Rapport de l'Inspection des installations classées

Visite d'inspection du 29/05/2026

LH ENVIRONNEMENT

Références : UD35/2026-369
Code AIOT : 0005515980

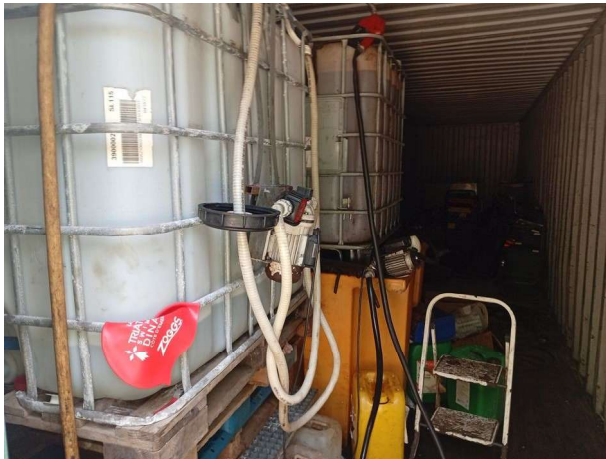
Boite à l'attention du SDIS contenant le PDI

Stockage de VHU non dépollués en entrée du site sur une dalle non-connecté au dispositif de collecte des eaux résiduelles du site

Conteneur sans aération contenant 1 cuve de GNR et 1 cuve d'ADblue présentant un atmosphère confiné et une forte odeur d'hydrocarbure

Stockage de batteries plombs à l'air libre

Stockage de batteries plombs en conteneur et dans des bac endommagés, non fermés et sans rétention.

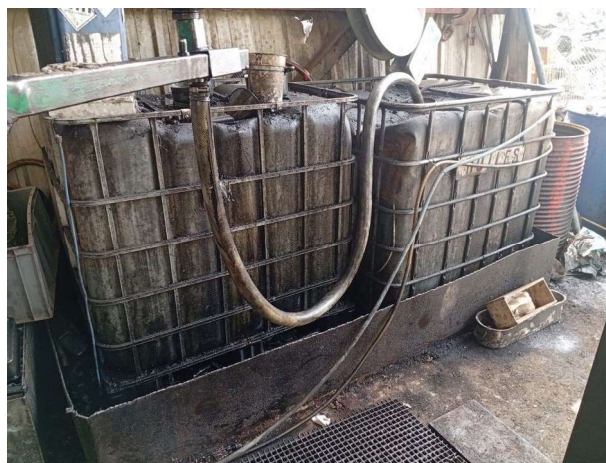
État de propreté de la dalle accueillant des déchets de métaux et pneus et dont les eaux résiduaires se déversent sans traitement dans un cours d'eau

Grandes quantités de pneus entreposées de manière minimaliste au titre de rubrique 2714

État de la dalle où sont entreposés les déchets de pneus et de métaux

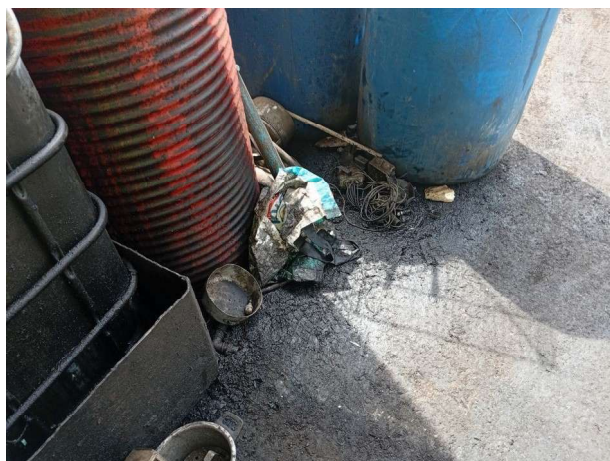
État de propreté des réservoirs de stockage des fluides issus de la dépollution des VHU

État du sol en proximité des réservoirs de stockage des fluides issus de la dépollution des VHU

Aire d'entreposage de VHU non dépolluées non étanche et dont les eaux résiduaires se déversent sans traitement à l'extérieur du site

État de la dalle concernant l'aire d'entreposage de VHU non dépollués
